Öffentlichkeitsbeteiligung Hauptbahnhof Umfeld Braunschweig

1. Workshop: Veranstaltungen am 15.01.2020 und 28.01.2020

Stationsübergreifende Ergebniszusammenstellung

4 Anmerkungen in Plänen

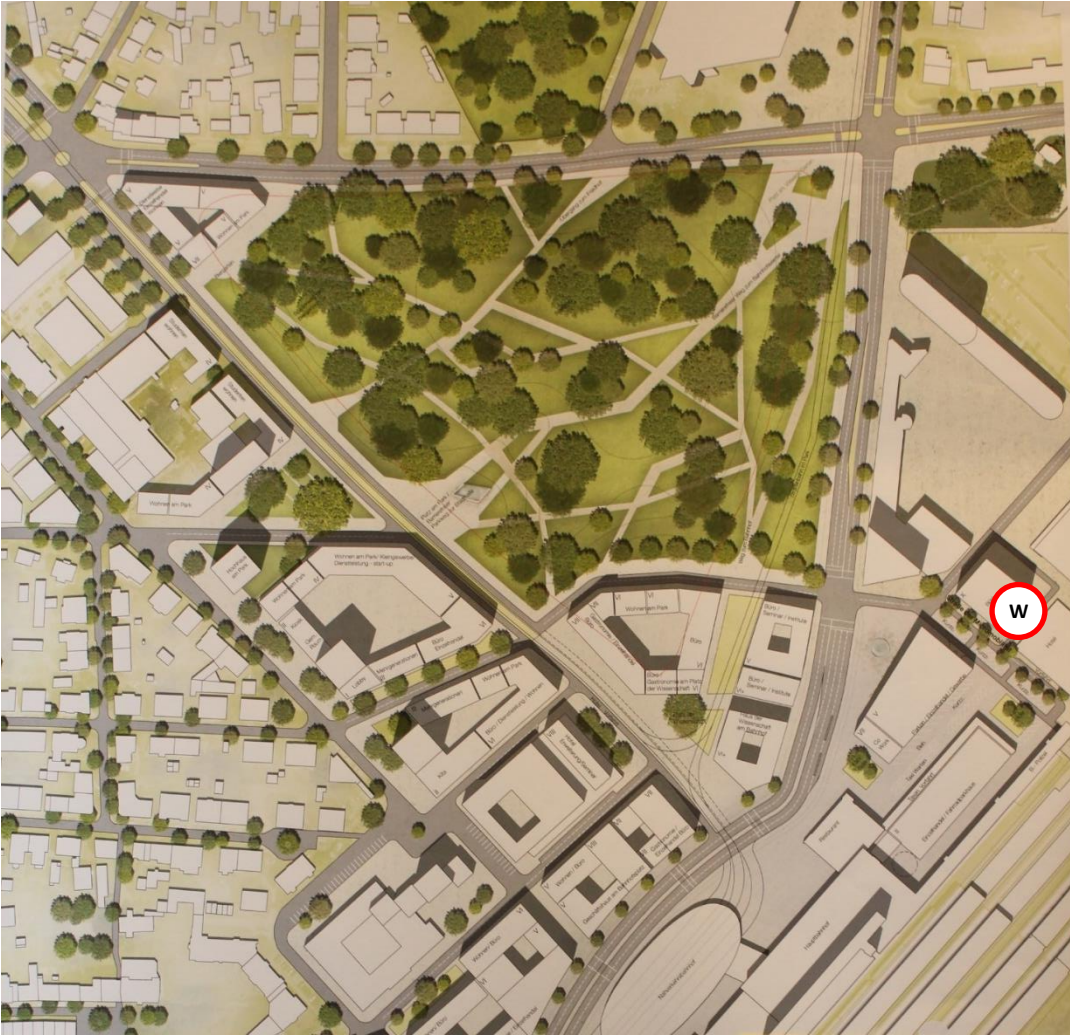
Verortung	Anmerkungen, Hinweise, Fragen
(A)	<ul style="list-style-type: none"> ▪ Anregung: „Landmarke“ in Höhe Campestraße/Ottmerstraße (Sichtachse!) [1.1W]

(B)	<ul style="list-style-type: none"> ▪ Bebauung an Ecken des Viewegs Gartens versperrt Blick auf den Park [1.3B] ▪ Keine 7-geschossige Bebauung [1.5B] ▪ Gebäude zu hoch! [1.6B] ▪ Abgekapselt! Zugang zur Innenstadt [1.6B] ▪ Wertminderung bei Anliegern! [1.6B] ▪ Interessenausgleich! [1.6B] ▪ Bebauung an den Rändern Viewegs Garten vermeiden ☞ [1.7B] ▪ Bebauung unbedingt vornehmen [1.7B] ▪ Verträgliche Bebauung gewünscht → weniger oder keine → niedrige Geschossigkeit [1.8B] ▪ Fläche nicht bebauen → eher den Park verstärkende Nutzung umsetzen (z.B. Biergarten) [1.8B] ▪ Bebauen für Platzabfolge [1.10B] ▪ Blickachse zum Park [1.10B] ▪ „Grüne“ Gebäude [1.10B] ▪ Eckbebauung vermeiden [1.10F] ▪ Biergarten Café [1.10W] ▪ Park statt Eckbebauung [2.2B] ▪ KEINE Aussicht auf Park [2.2B] ▪ Kein Verkauf an Dritte [2.2B] ▪ Keine Bebauung ↔ Eckbebauung enorm wichtig [2.2B] ▪ Bebauung an Viewegs Garten mit sozialen/öffentlichen Einrichtungen (Kita, ...) [2.3B] ▪ <i>Gegensätzliche Einschätzungen</i>: Keine Bebauung des Parks insbesondere an den Ecken ⇔ positive Beurteilung der Eckenbebauung [2.4B] ▪ Keine Bebauung [2.5F]

(C)	<ul style="list-style-type: none"> ▪ Bebauung an Ecken des Viewegs Gartens versperrt Blick auf den Park [1.3B] ▪ Baublock vor BC2 (BraWoPark Business Center II) ziehen [1.5B] ▪ Niedrige Bebauung [1.6B] ▪ Springbrunnen [1.6F] ▪ Bebauung an den Rändern Viewegs Garten vermeiden ☞ [1.7B] ▪ Bebauung unbedingt vornehmen [1.7B] ▪ Übergang Bebauung zum Park → Frage: Wie wird er realisiert? [1.8B] ▪ Optische Verkleinerung des Parks durch aktuell angestrebte Bebauungshöhe (bitte dort keine 6 oder 7 Geschosse realisieren) ☞ [1.8B] ▪ Nach vorne: Bauliche Fassung, nach hinten: Öffnung der Gebäude zum Park, z.B. durch Nutzungen, wie Gastronomie [1.8B] ▪ Bebauen für Platzabfolge [1.10B] ▪ Blickachse zum Park [1.10B] ▪ „Grüne“ Gebäude [1.10B] ▪ Park statt Eckbebauung [2.2B] ▪ KEINE Aussicht auf Park [2.2B] ▪ Kein Verkauf an Dritte [2.2B] ▪ Keine Bebauung ↔ Eckbebauung enorm wichtig [2.2B] ▪ Bebauung an Viewegs Garten mit sozialen/öffentlichen Einrichtungen (Kita, ...) [2.3B] ▪ <i>Gegensätzliche Einschätzungen</i>: Keine Bebauung des Parks insbesondere an den Ecken ⇔ positive Beurteilung der Eckenbebauung [2.4B] ▪ Keine Bebauung [2.5F]

(D)	<ul style="list-style-type: none"> ▪ Öffnung zwischen Park + Bahnhof durch Gebäudeöffnung [1.3B]
(E)	<ul style="list-style-type: none"> ▪ Keine Straße zwischen Park & neuer Bebauung → nicht erforderlich [1.3W]

<ul style="list-style-type: none"> ▪ Straße komplett wegfallen lassen für den MIV [1.8W] ▪ keine zusätzliche Straße [2.1W] ▪ Keine Straße [2.5F]
(F)	<ul style="list-style-type: none"> ▪ Geschossigkeit zu hoch keine Bebauung [1.5B] ▪ Sonneneinstrahlung bzw. Schattenwurf [1.5B] ▪ ‚Leipziger Modell‘ → direkt gegenüber des Bahnhofs-Eingang einen Park errichten [1.7F]

(G)	<ul style="list-style-type: none"> ▪ Massive Front sehr kleine Innenhöfe! [1.6B] ▪ Blöcke öffnen [1.6B] ▪ Durchlüftung durch Anordnung der Bebauung sicherstellen [2.4F]

(H)	<ul style="list-style-type: none"> ▪ Platzflächen sollen stark begrünt werden [1.7F]
(I)	<ul style="list-style-type: none"> ▪ Überquerungsmöglichkeiten planen [1.7F]

(J)	<ul style="list-style-type: none"> ▪ Kritik: Windzug durch städtebaulichen Entwurf ↯ [1.8W] ▪ Einfluss auf das Klima berücksichtigen [1.8W]
(K)	<ul style="list-style-type: none"> ▪ Trennungswirkung der 2 stark befahrenen Verkehrstrassen (Straße und Schiene) [1.8W] ▪ Öffnung zum Park erhalten [1.8W]

(L)	<ul style="list-style-type: none"> ▪ Stadtbahn-Trasse sollte nicht Bestandteil der Grünfläche/Parkfläche sein [1.8W]
(M)	<ul style="list-style-type: none"> ▪ Neubau verdeckt Hochhaus [1.10B] ▪ Bäume vor Hochhaus [1.10B]

(N)	<ul style="list-style-type: none"> ▪ Gebäude nicht gesichtslos am Bahnhofplatz [1.10B] ▪ Öffentliche Einrichtungen [1.10B]
(O)	<ul style="list-style-type: none"> ▪ Park über Kurt-Schumacher-Straße bauen z.B. Porto Uni [1.10F]

(P)	<ul style="list-style-type: none"> ▪ LVA und andere verursacht Parkdruck im Viewegs Garten [2.3W] ▪ Berücksichtigung Anwohnerparken Bahnhofsviertel (uva...) [2.3W]

(Q)	<ul style="list-style-type: none"> ▪ Wunsch nach gemeinsamer Entwicklung Bahnstadt + Hbf + gemeinsame Workshops / Infoveranstaltungen [2.3W]
(R)	<ul style="list-style-type: none"> ▪ Baukörper als Hochpunkt mehr als 16 Stockwerke „mutig sein“ [2.4B]

(S)	<ul style="list-style-type: none"> ▪ Verbindung von der Bebauung zum Park vorrangig für Fußgänger + Radfahrer [2.4W]
(T)	<ul style="list-style-type: none"> ▪ Park erweitern [2.5F]

(U)	<ul style="list-style-type: none"> ▪ Querung Ottmerstraße [2.2W]
(V)	<ul style="list-style-type: none"> ▪ Sicherstellen von ausreichend Raum für alle Verkehrsarten [2.4W]

(W)	▪ Was ist die „Straße der Micromobilität“? [1]
------------	--
